Znak sprawy: ZUO.PDG.ZP.101.015.2023.MG
Zakład Unieszkodliwiania Odpadów Sp. z o.o.
ul. Logistyczna 22
70-608 Szczecin

Dotyczy: Postępowanie o udzielenie zamówienia sektorowego o wartości poniżej progów unijnych prowadzonego w trybie przetargu nieograniczonego pn.: **Dostawa fabrycznie nowych motoreduktorów oraz silników elektrycznych dla Zakładu Unieszkodliwiania Odpadów Sp. z o.o.** [dalej: „postępowanie”].

I. ODPOWIEDZI NA PYTANIA

Pytanie nr 3

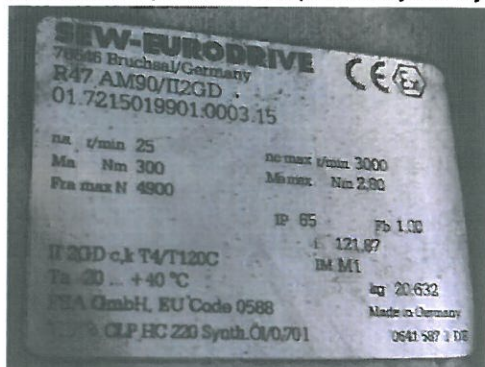
Poz 19. Czy silnik ma specjalną średnicę kołnierza, prosimy również o podanie dokładnych parametrów przekładni

Tak, silnik ma specjalną średnicę kołnierza dostosowaną do przekładni. Parametry przekładni podano na poniższym zdjęciu:
